Hutschienenmodul

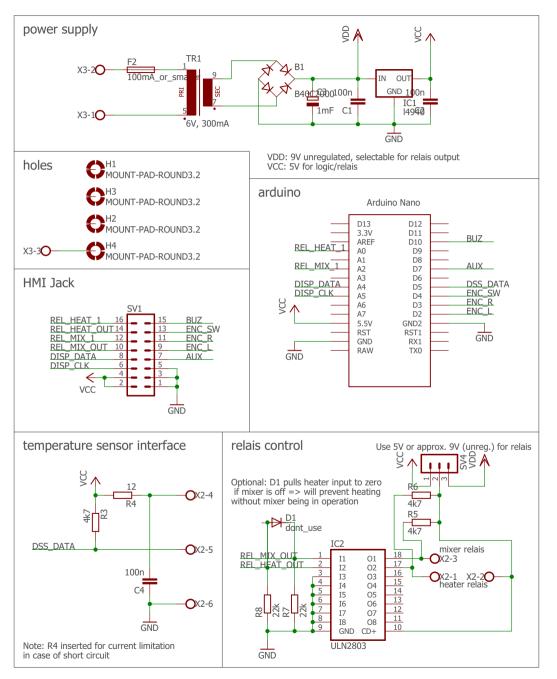
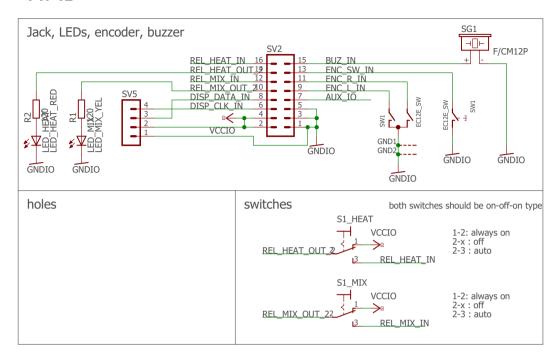
diode sitzt an falscher stelle muss VOR die schalter
